**SOLICITATION AMENDMENT
MODIFICATION DE L'INVITATION**

Title - Sujet Câbles d'acier	
Solicitation No. - N° de l'invitation F3051-170008/A	Amendment No. - N° modif. 001
Client Reference No. - N° de référence du client F3051-170008	Date 2017-07-06
GETS Reference No. - N° de référence de SEAG PW-\$QCW-028-17129	
File No. - N° de dossier QCW-7-40052 (028)	CCC No./N° CCC - FMS No./N° VME
Solicitation Closes - L'invitation prend fin at - à 02:00 PM on - le 2017-07-19	
Time Zone Fuseau horaire Heure Avancée de l'Est HAE	
F.O.B. - F.A.B. Plant-Usine: <input type="checkbox"/> Destination: <input checked="" type="checkbox"/> Other-Autre: <input type="checkbox"/>	
Address Enquiries to: - Adresser toutes questions à: Simoneau, Steve	Buyer Id - Id de l'acheteur qcw028
Telephone No. - N° de téléphone (418) 649-2816 ()	FAX No. - N° de FAX (418) 648-2209
Destination - of Goods, Services, and Construction: Destination - des biens, services et construction: Fisheries and Oceans Canada/Pêches & Océans Canada CCG/GCC, Base de Sorel 15 rue Prince, Sorel-Tracy, Québec, Canada, J3P 4J4

AVIS DE MODIFICATION 001

TITRE : Câbles d'acier

Voici un exemple de câble de construction Bridge Strand, norme ASTM A586-04 (2009)

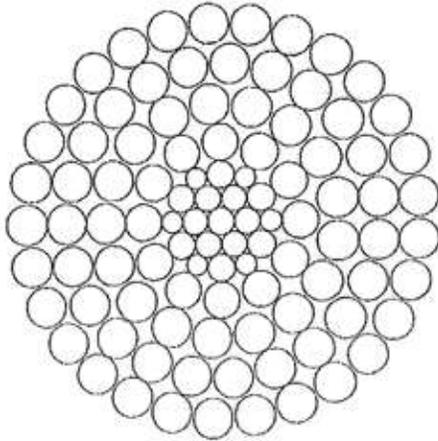
Pouvez-vous préciser la construction des câbles pour cette demande de soumission? Qu'est-ce que l'on entend par 1x90 à 1x115 brins? Par exemple, la construction de câbles 6x7, soit 6 brins et 7 fils par brin. Est-ce que ce fil métallique est de 1 brin et entre 90-115 fils dans un seul brin? Ce câble peut-il être considéré comme un « câble toron spiral » où il y a un seul brin de 90-115 fils?

Voici les exigences du devis technique du câble demandé:

- Le câble doit avoir 51mm (2 ") de diamètre.
- Le câble doit être en acier galvanisé, classe A (ou B) intérieur et classe B extérieur.
- Construction du câble entre 1 X 90 à 1 X 115 brins.
- Le câble doit avoir une structure : ASTM A586-04 (2009).
- Il doit être d'une construction Bridge Strand.
- La résistance nominale doit être au moins 216 tonnes métriques.
- Le câble doit être non lubrifié.

- Le(s) câble(s) doit avoir une longueur de 304.8m (1000').
- Le câble peut être non étiré ou étiré.

Consulter le devis technique pour la description du câble demandé.
